| <b>Beschlussvorlage</b><br>Gemeinde Bad Kleinen<br><br>Federführend:<br>Bauamt | Vorlage-Nr: VO/GV08/2010-691<br>Status: öffentlich<br>Aktenzeichen:<br>Datum: 20.12.2010<br>Einreicher: Bürgermeister |                                                                    |
| <b>Errichtung Feuerwehrgarage Bad Kleinen - geänderte Entwurfsunterlagen</b>   |                                                                                                                       |                                                                    |

Nach Abstimmung mit der Wehrleitung werden folgende Änderungen in den Entwurf vom 19.01.2009 aufgenommen.

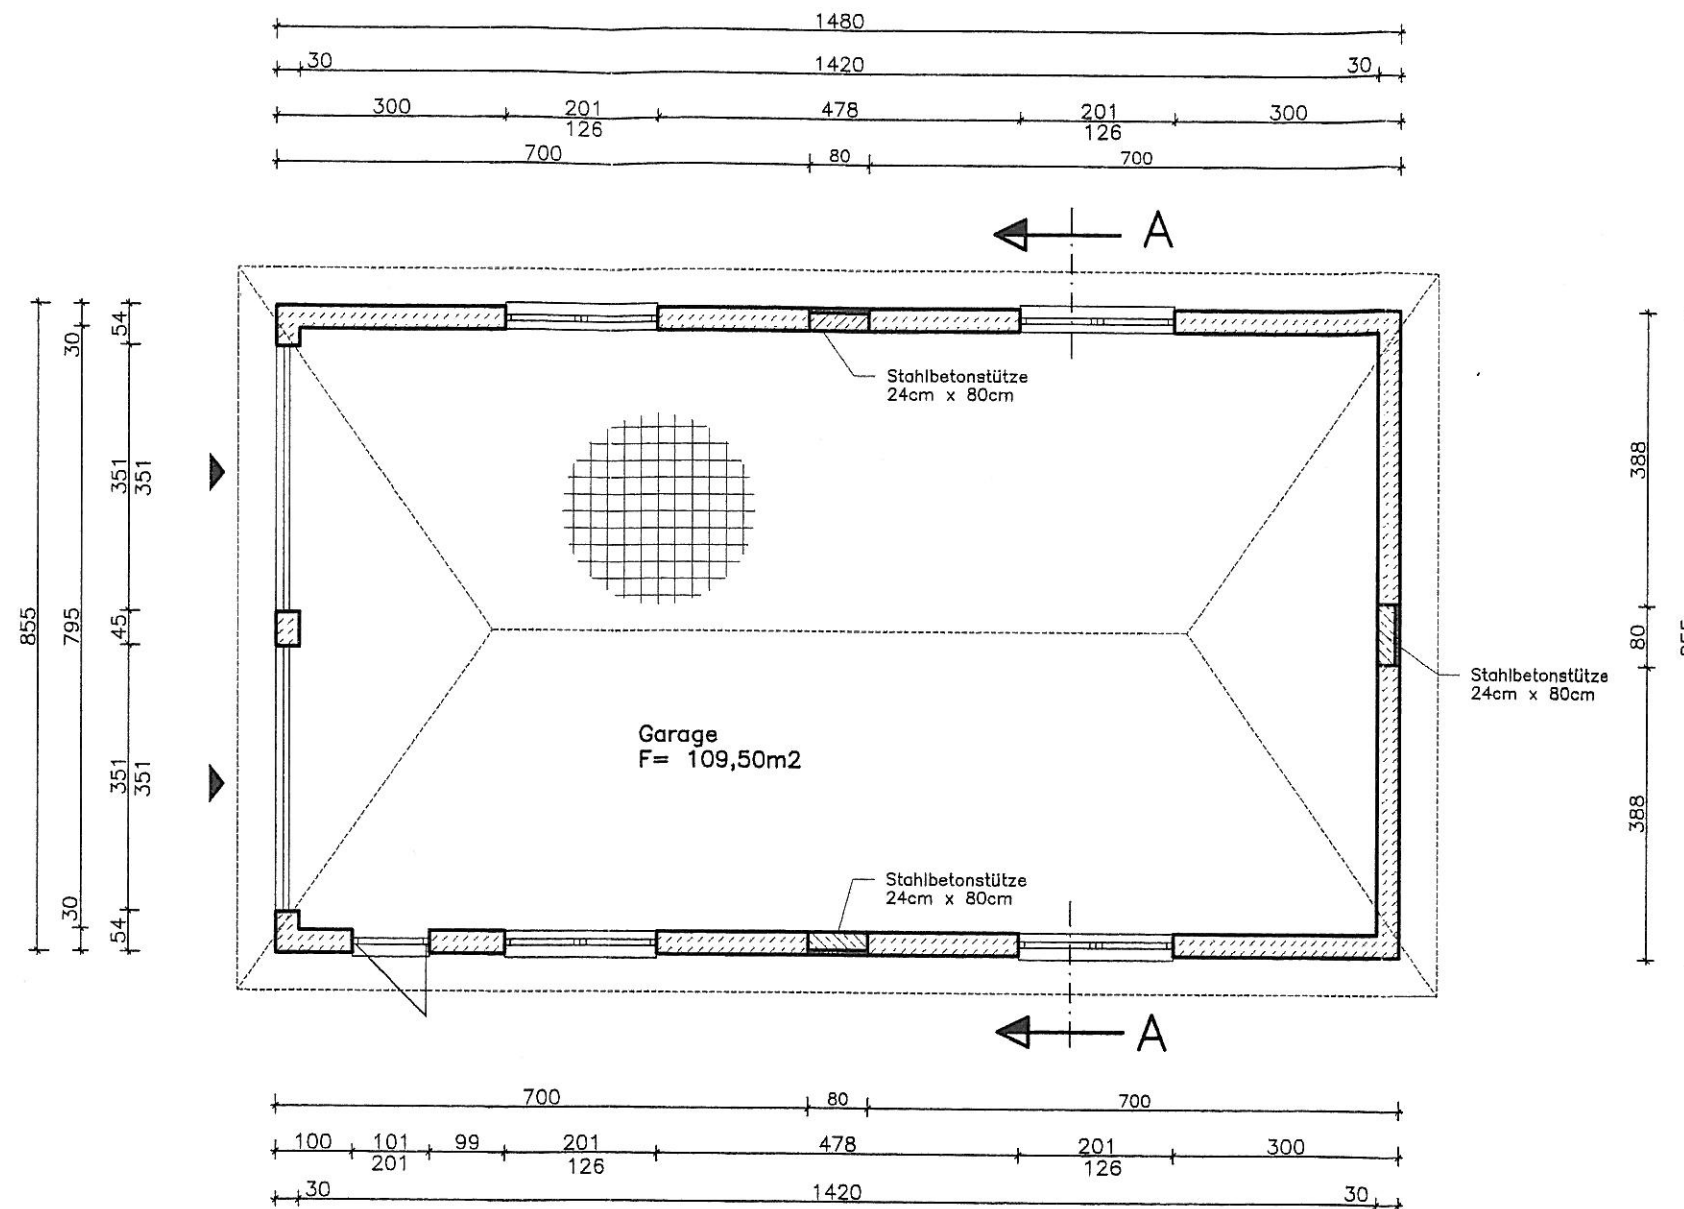
1. Es sind zwei Tore vorzusehen um einen sicheren Rangierbetrieb zu ermöglichen. Mindestbreite 3,30m (besser 3,50m). Die Höhe von 3,50m bleibt.
2. Das lichte Rauminnenmaß wird mit 7,60m x 14,20m als Mindestmaß benötigt.
3. Die Personentür ist an der westlichen Seitenwand, weiter in Richtung Tor zu platzieren.
4. Die Mindesttemperatur (Innentemperatur) beträgt nutzungsbedingt 12 °C mittels Elt.-Fußbodenheizung.
